**RESPUESTAS A CONSULTAS FORMULADAS
EN LA SOLICITUD DE COTIZACIÓN 90006793
SUMINISTRO E INSTALACIÓN EQUIPAMIENTO DE SEGURIDAD
ELECTRÓNICA**

De acuerdo a lo establecido en el Calendario de Actividades de esta Solicitud de Cotización, a continuación, el Banco Central de Chile da respuesta a las consultas efectuadas por las Empresas participantes. Estas respuestas a las consultas modifican o complementan las Bases, así como también el Modelo de Contrato, en los casos en que corresponda.

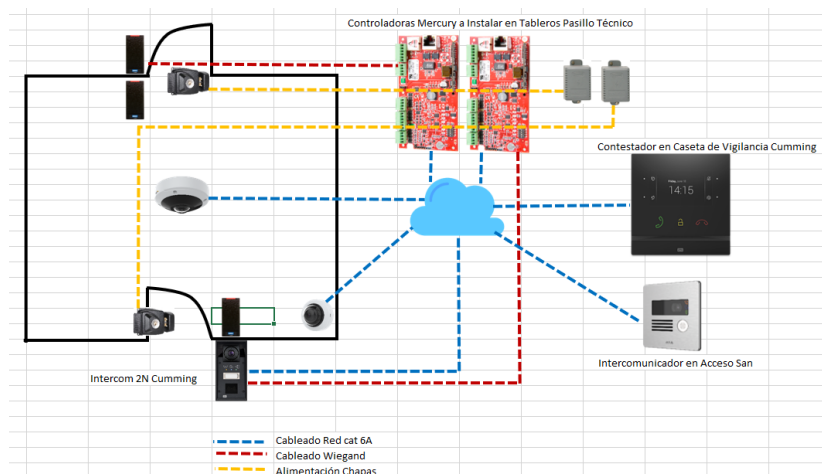
Pregunta N°13: ¿A que altura se debe instalar la cámara 360 Axis?

Respuesta: Se debe instalar a 2,2 m. Como base se deberá considerar una caja metálica que se ancle a la reja superior y lateralmente a la viga que cruza el espacio.
